Expertise du document d'incidences de l'exploitation d'une ressource en eau saumâtre pour l'élevage de saumons – Le Verdon sur Mer (33)

Rapport final

BRGM/RP-73880-FR

ArcaGée (2024), Pure Salmon France – Document d'incidences de l'exploitation d'une ressource en eau saumâtre pour l'élevage de saumons – Le Verdon sur Mer (33). Rapport d'étape et d'orientation après 3 séries de tests (version 0 du 16/04/2024).

Figure 8 : Interprétation fournie du pompage d'essai d'avril 2023 (source : Arcagée, 2024)

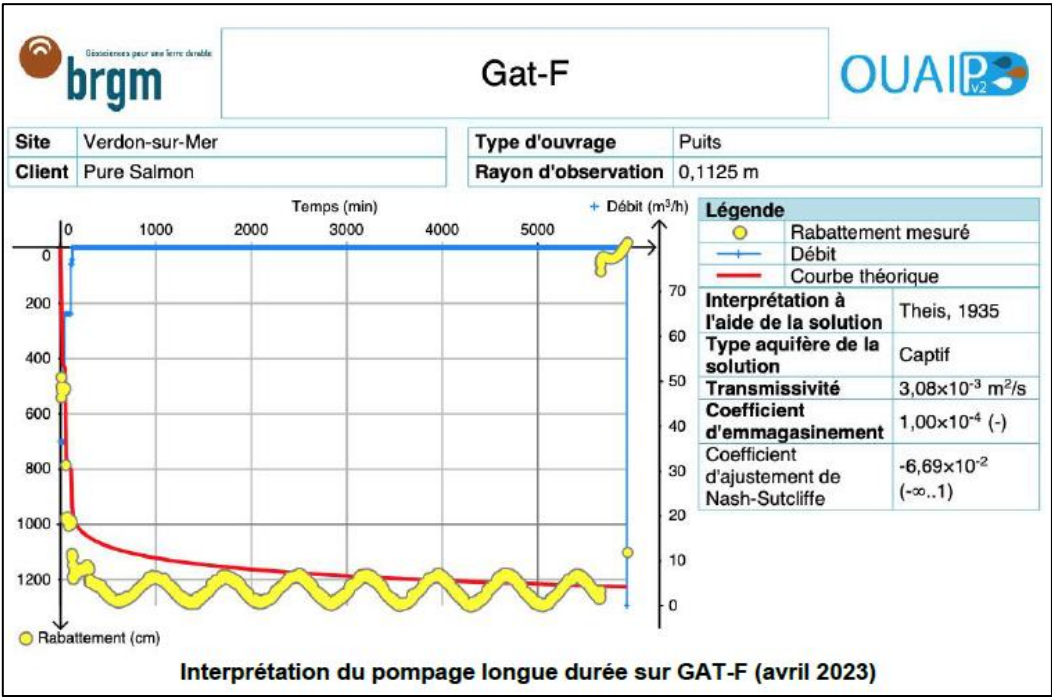
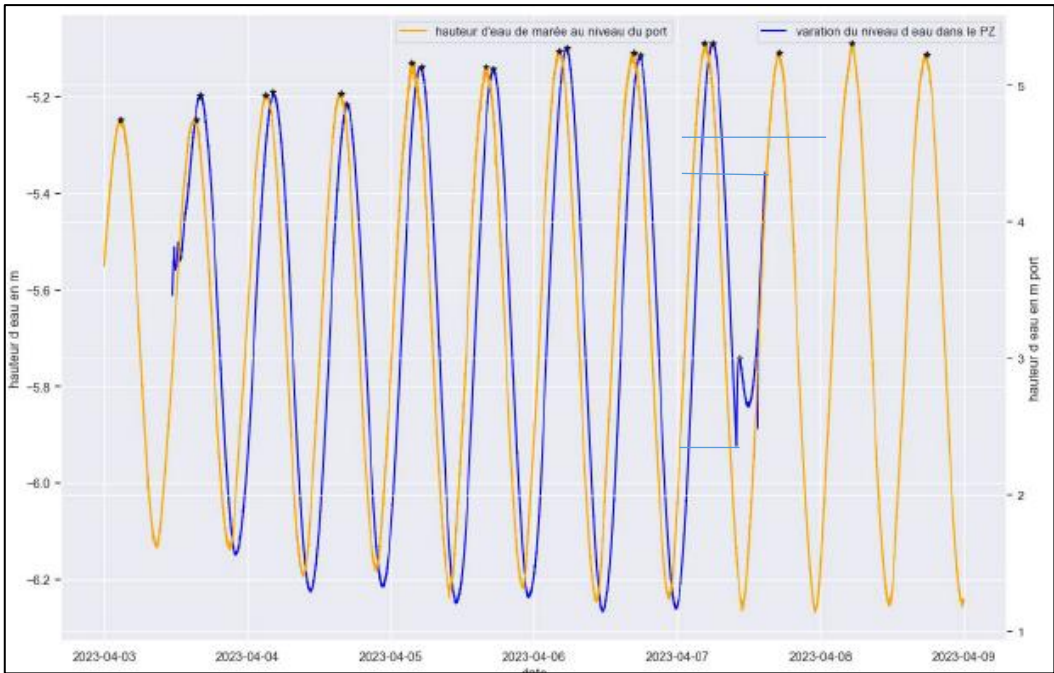
- en premier lieu, le suivi de niveau dans GAT-Pz (Éocène moyen à inférieur) lors du pompage d'avril 2023 est repris dans la Figure 22 ci-après ; une remontée brutale du niveau de GAT-Pz est visible en milieu de journée le 7 avril 2023, dans une temporalité concordante avec l'arrêt du pompage dans GAT-F, puis une redescente, qui ne sont ni évoquées ni expliquées ; en l'absence d'autre incident ou action mentionné, cette remontée ne peut être qu'imputable à l'influence hydraulique de l'arrêt du pompage, qui s'estomperait ensuite rapidement car l'influence de la marée redeviendrait prépondérante ; cela impliquerait une influence de ce pompage à $76 \text{ m}^3/\text{h}$ dans le Plio-Quaternaire sur le niveau piézométrique dans l'Éocène de plusieurs dizaines de centimètres ;

Figure 11 : Suivi des niveaux dans GAT-Pz et dans l'estuaire durant l'essai de septembre 2023 (source : Arcagée, 2024)

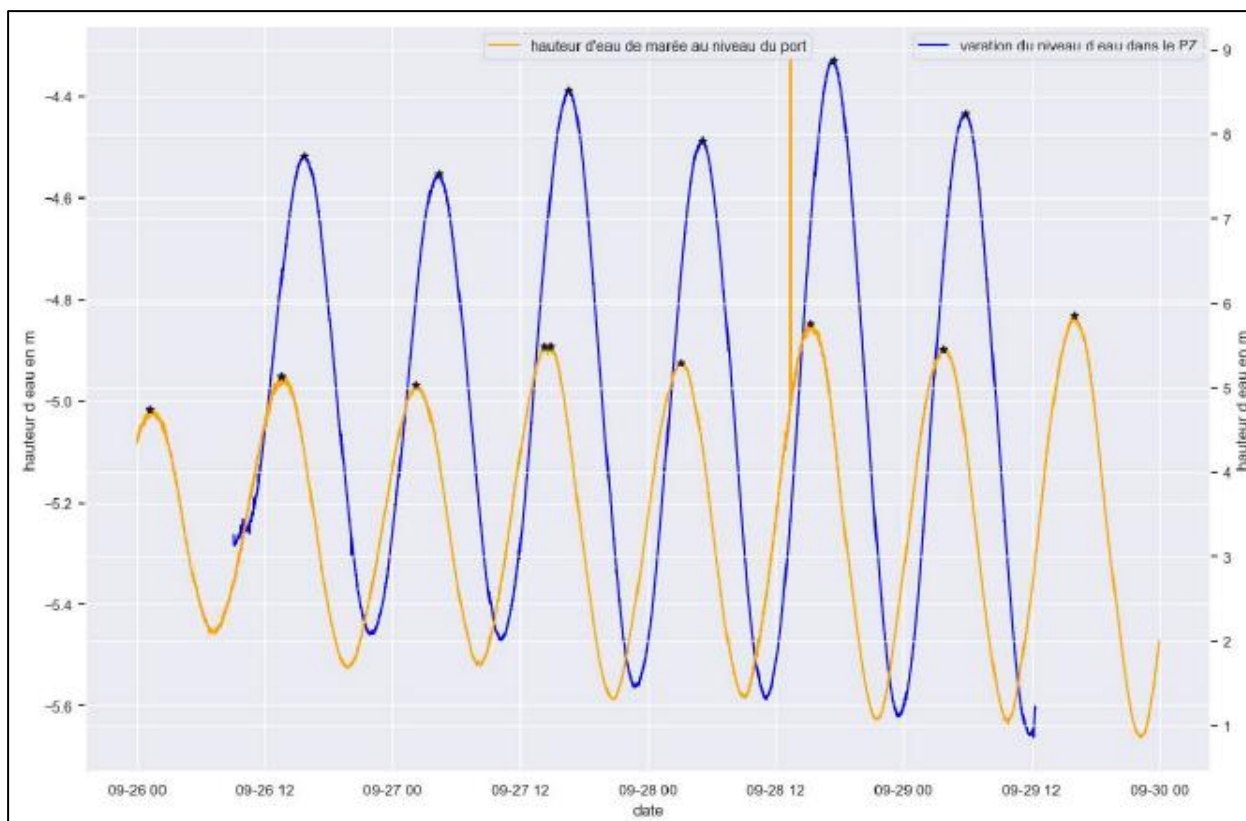
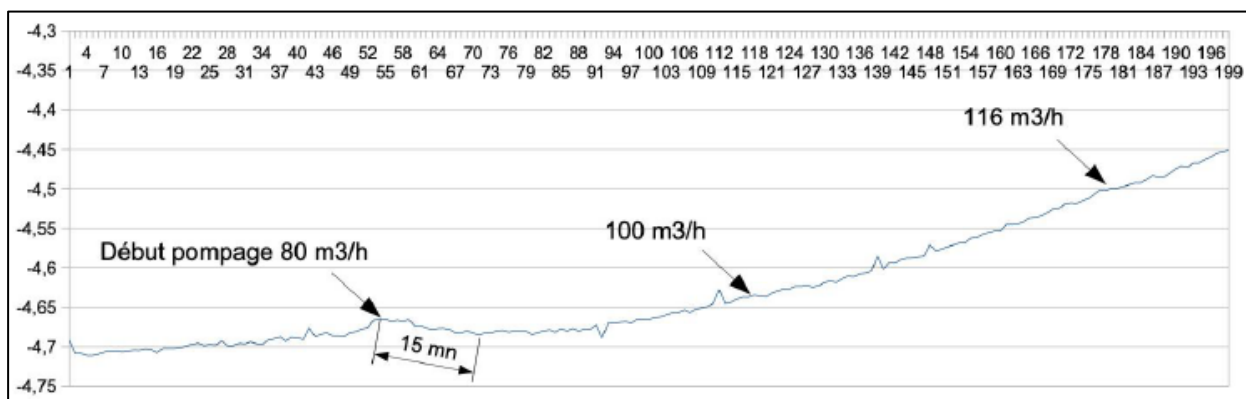
- d'autre part, le niveau dans GAT-Pz n'est suivi que pendant quelques minutes après l'arrêt du pompage de septembre 2023, en début de marée montante ; la remontée de niveau, au moment de l'arrêt du pompage, paraît plus abrupte que sur les marées montantes sinusoïdales précédentes (Figure 23) ; la résolution du graphique et la durée du suivi sont cependant insuffisants pour être confirmer cette hypothèse.

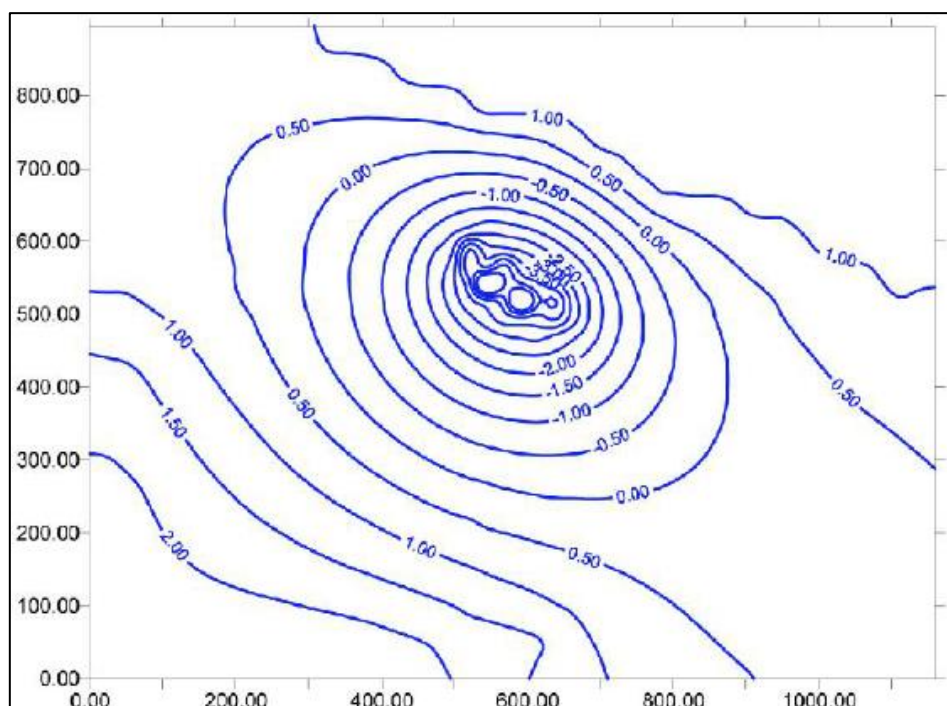
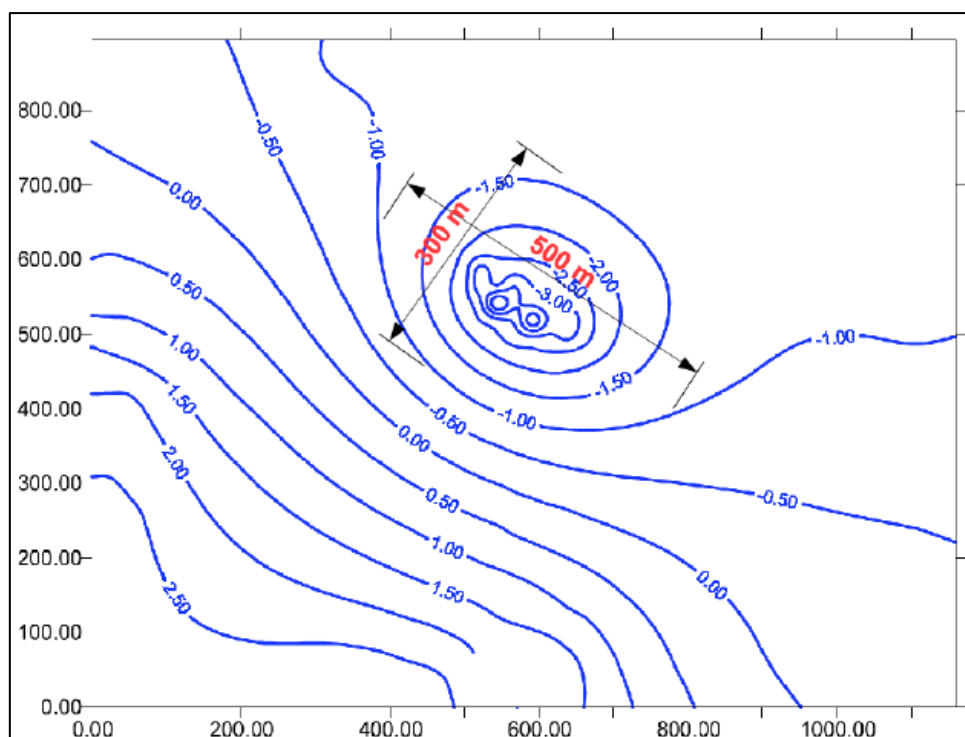
- l'extension du modèle utilisé, de l'ordre de 1200 x 900 m, est insuffisante dans ce contexte de nappe captive transmissive ; les piézométries restituées (Figure 17, Figure 18) montrent clairement que l'aire d'influence des pompes atteint les limites du modèle ; or les règles de l'art établissent que les limites d'un domaine modélisé doivent *"se situer au-delà de la zone d'influence des scénarios les plus contraignants en termes d'extension spatiale des impacts cumulés"* (Barthelemy *et al.*, 2016) ;
